Modulo per la presentazione delle osservazioni per i piani/programmi/progetti sottoposti a procedimenti di valutazione ambientale di competenza statale

____ Piano per la Transizione Energetica Sostenibile delle Aree
Idonee_PITESAI_____

Osservazioni relative al progetto "PITESAI"

**PIANO PER LA TRANSIZIONE ENERGETICA SOSTENIBILE DELLE
AREE IDONEE**

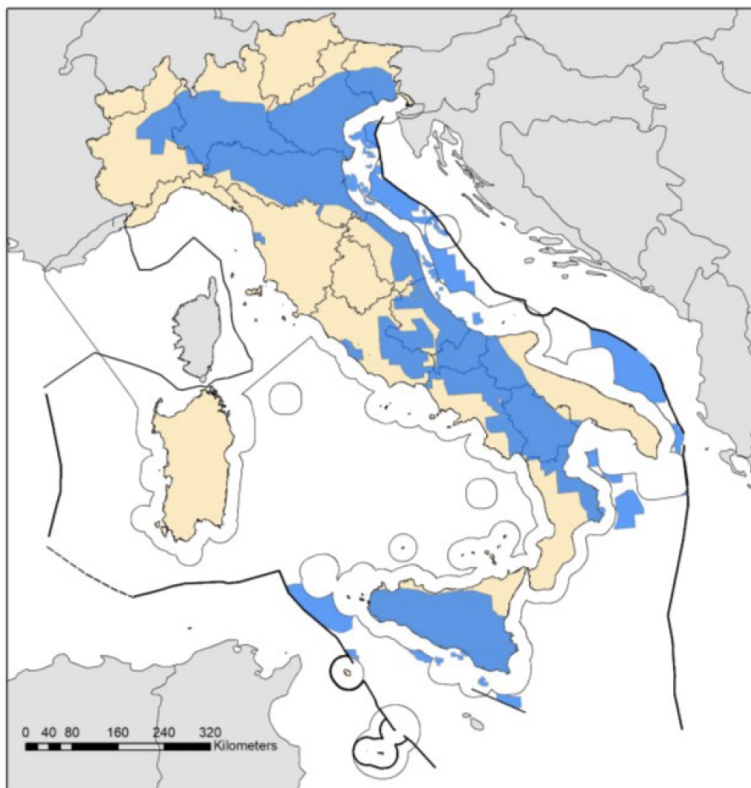
Dalla cartina presentata dal governo e mostrata in Fig. 3, appare che alcune regioni sono interamente coperte dalla "potenziale" idoneità ad essere trivellate, come per esempio Basilicata, Emilia Romagna, Sicilia, Veneto, e l'intera dorsale adriatica. Tutte queste località negli scorsi vent'anni

FIG. 3: Aree potenzialmente idonee allo sfruttamento di idrocarburi in Italia secondo il Ministero della Transizione Ecologica e che coprono il 42 % del territorio nazionale. La mappa include quasi tutta l'Emilia Romagna ed il Veneto, già interessate a forti fenomeni di subsidenza e di sismicità, la Sicilia dove l'ENI e varie ditte sussidiarie hanno causato problemi ambientali e alla salute umana così gravi che è impossibile stimare il costo del ripristino ambientale (Augusta, Gela, Priolo, Melilli), la Basilicata similmente interessata a forti problemi di inquinamento delle falde acquifere dovuti alle estrazioni di pozzi di petrolio (Costa Molina, lago del Pertusillo) e dell'aria dovuti alle emissioni incontrollate dalle centrali di desoforazione di Viggiano e di Tempa Rossa, e l'intera dorsale adriatica da Venezia fino ai mari antistanti la Puglia. Tutte queste località hanno espresso nel corso degli scorsi 20 anni la propria contrarietà ad ulteriori operazioni esplorative ed estrattive in terra ed in mare, data l'esistenza di attività economiche incompatibili con il petrolio, quali turismo, pesca e agricoltura e viticoltura e che il Ministero della Transizione Ecologica non può ignorare.

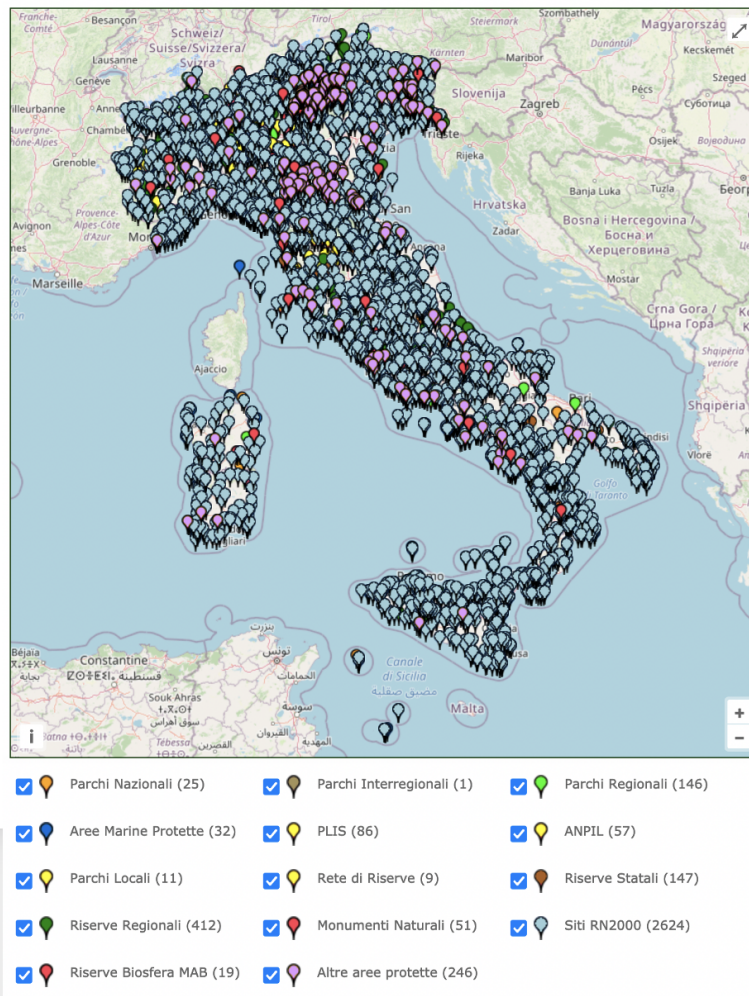
FIG. 4: **In Italia ci sono almeno 3866 aree protette, in ogni regione d'Italia.** Come possono queste aree essere compatibili con aree idonee alla trivellazioni? Perché le aree protette di Sicilia, Veneto, Emilia Romagna, e di tutto il 42% del territorio nazionale interessato alle trivelle e' meno importante delle aree protette di Toscana, Umbria e del resto d'Italia? Figura compilata da Parks.it.

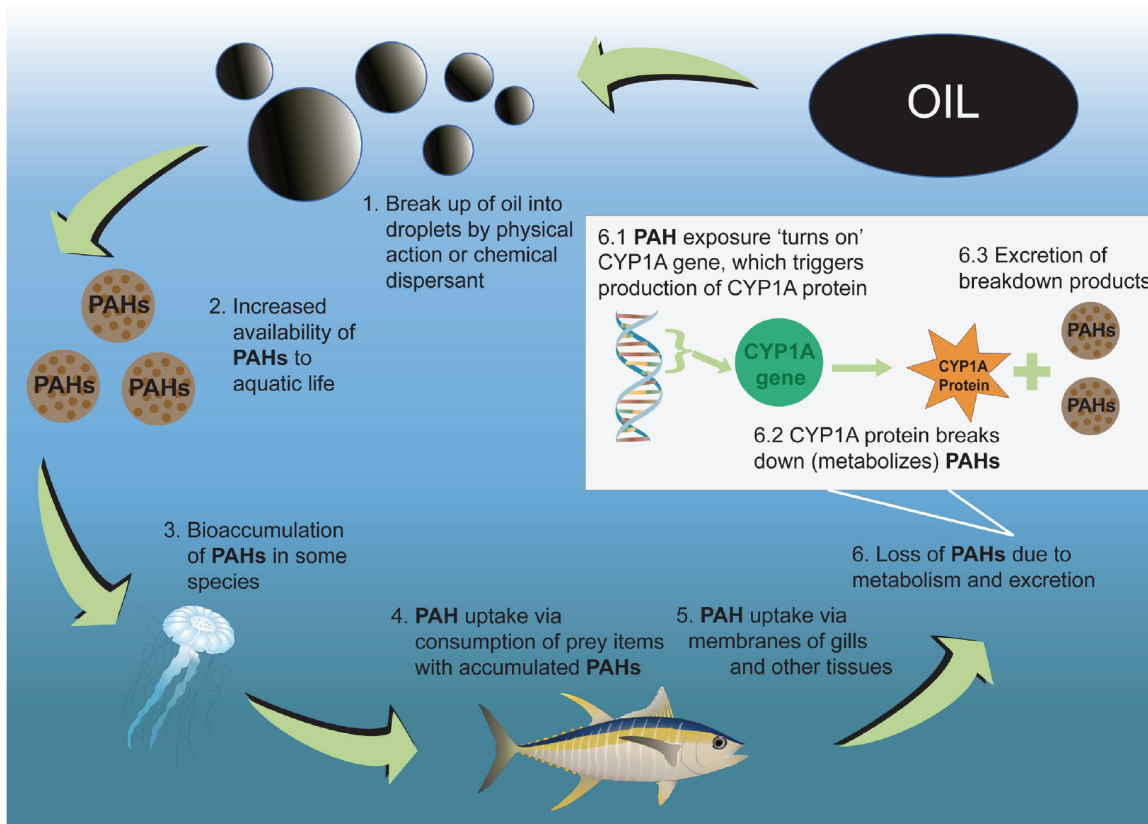
FIG. 10: Ciclo di bioaccumulo del petrolio nella vita marina dovuto a sversamenti volontari o accidentali di petrolio in mare. Gli idrocarburi policiclici aromatici, che si trovano fra gli estratti petroliferi, bioaccumulano nelle specie marine, e vengono trasmessi nella catena alimentare e dalla madre ai suoi piccoli. E poi finiscono nei nostri piatti. Gli effetti del PITESAI sulla pesca e l'impatto delle trivelle sui pescatori non è assolutamente stato preso in considerazione dal PITESAI.

Si parla poi di "prevenire e ridurre gli apporti nell'ambiente marino" che vuol dire, in Italiano parlato, gli sversamenti accidentali e/o volontari di petrolio in mare. Perche' non usare le parole giuste? Tutto questo non e' possibile. Nessuno sa se e come i pozzi scoppieranno, quali saranno e come si manifesteranno gli effetti dell'usura, dell'inquinamento. Non si possono prevenire gli apporti nel mare, perche' ci saranno. Ed infatti il PITESAI parla di "ridurre" non di eliminare, perche' eliminare non si puo'. Di certo impatti negativi ci saranno, cenetellinati ogni giorno in cui si pompera' petrolio, ed esagerati i giorni in cui, come in Basilicata, ci saranno incidenti. Ovunque le trivelle siano mai state installate si e' persa biodiversita' marina, gli ecosistemi e a salute umana ne hanno sofferto. Le zone costiere diventeranno maxi porti petroliferi inquinati, come e' successo in tutte le petrol-citta' d'Italia e come gia' ricordato per Brindisi, Augusta, Ravenna. Non e' possibile evitare inquinamento, subsidenza, bruttezza. Alla luce di tutto questo fa ridere che il Ministero della Transizione Ecologica scriva che si vuole "promuovere la coesistenza delle pertinenti attivita' e dei pertinenti usi" e che non si vuole "aumentare il degrado del territorio entro il 2030". Fa ridere perche' scrivono senza cognizione di causa e come se non avessimo alle spalle cento anni di inquinamento e degrado del territorio a causa dell'attivita' estrattiva di idrocarburi. E ovviamente le trivelle non porteranno assolutamente niente di buono, tantomeno vantaggi!, alle generazioni future.

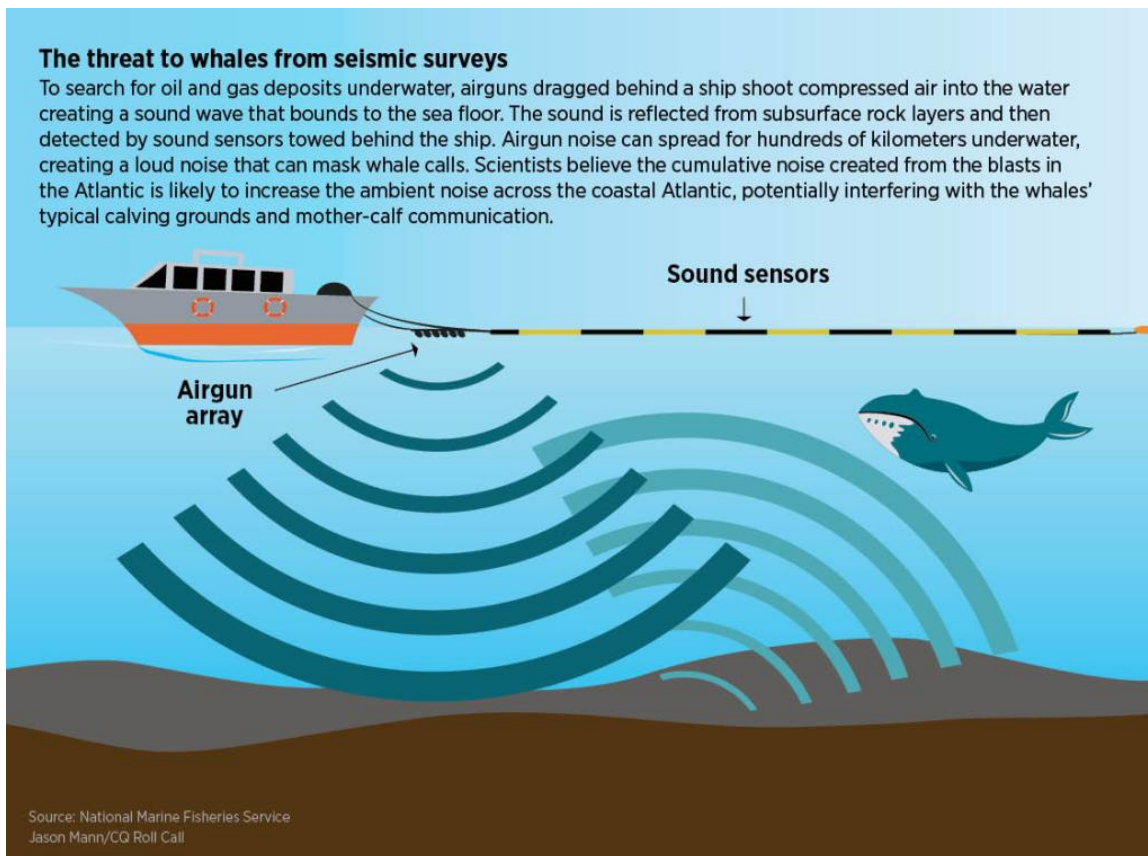
FIG. 12: Attività di airgun sono dannose alla vita marina, incluse balene e delfini ed a volte ne causano la scomparsa in aree dove l'attività è particolarmente intensa. Il PITESAI non menziona l'airgun, ma afferma che sarà concesso di eseguire **attività di esplorazione "con qualunque metodo e mezzo"** lasciando dunque la porta aperta anche all'airgun.

Le prospezioni e la ricerca di petrolio dunque saranno "eseguiti con qualunque metodo e mezzo". Questo indica che sarà concesso anche di eseguire airgun, cioè di utilizzare segnali acustici dall'intensità di 250 decibel che hanno fortissimi impatti negativi sulle specie marine che non possono tollerare rumori così forti, ogni 5-10 secondi, 24 ore al giorno, ogni giorno per settimane o mesi. L'airgun causa lesioni, perdita del senso dell'orientamento, spiaggiamenti delle specie marine. Spiaggiamenti dovuti all'airgun sono stati riportati in Perù, Madagascar, Australia, Nuova Zelanda, USA.

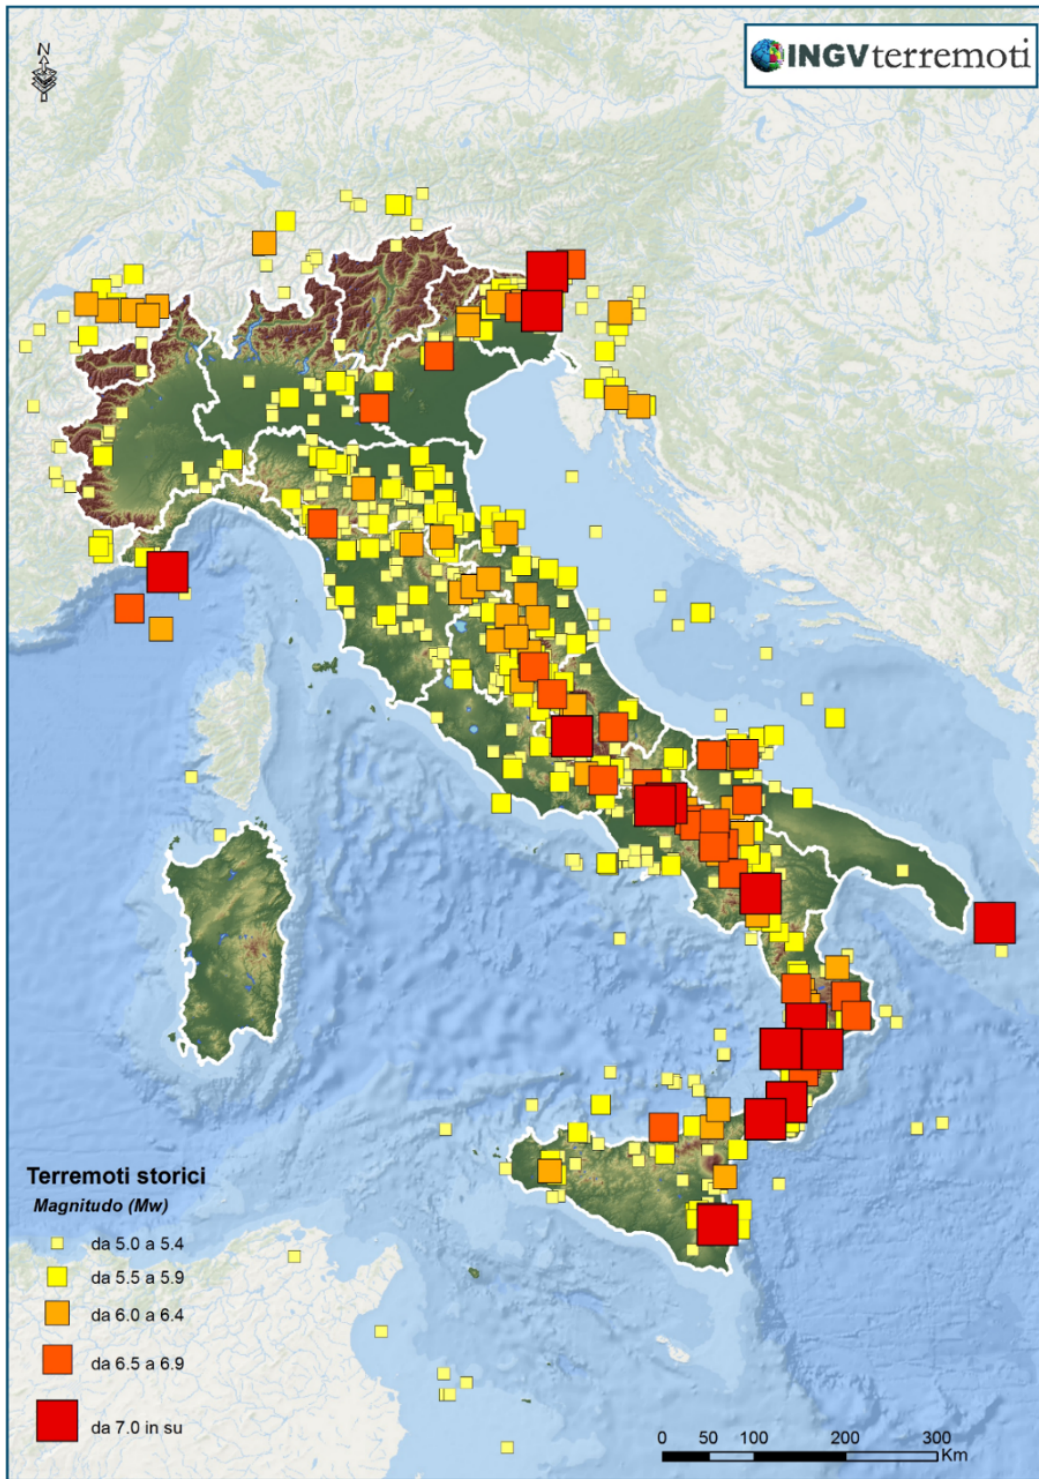
L'Italia è un paese ad elevato rischio sismico, con forti problemi di stabilità idrogeologica di subsidenza come mostrato dalla cartina sismica in Fig. 13. È ormai noto che trivellare in molti casi può cambiare gli equilibri del sottosuolo, anche a media distanza dal punto estrattivo, e portare ad abbassamento del suolo. Terremoti portati dall'attività estrattiva sono rari, e non sempre siamo in grado di prevedere magnitudo, e località, e probabilità. Ma anche se rari, le ispezioni sismiche, le trivellazioni, la re-iniezione sotterranea di materiale di scarto ad alta pressione possono cumulativamente avere effetti devastanti ed innescare terremoti, anche di magnitudine elevata. È già successo in Russia, in California, in Francia, in Olanda, in Colorado, in Oklahoma, in Ohio, in Canada. Perché aumentare rischi e danni a fronte di così poco in cambio per i residenti?

FIG. 13: Mappa degli eventi sismici di magnitudo superiore al grado 5 in Italia, fornita dall'Istituto Nazionale di Geofisica e Vulcanologia. Negli ultimi 200 anni di storia nazionale i terremoti hanno causato la morte di circa 200,000 vittime. Le estrazioni di petrolio a lungo termine, la reiniezione di materiale (spesso tossico e radioattivo) causa instabilita' ulteriore al territorio e non e' prudente trivellare un territorio densamente abitato ed altamente sismico.
